Symptôme :

Raison :

Solution :

Photo 1

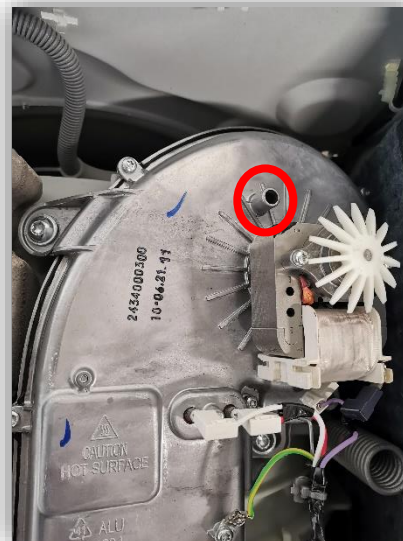
De la mousse (photo 1) sort par la mise à l'air libre du conduit de séchage (photo 2) et celle-ci peut couler sur la carte moteur et la filerie de celle-ci.

Un excès de lessive peut provoquer ce débordement de mousse par la mise à l'air libre du conduit de séchage.
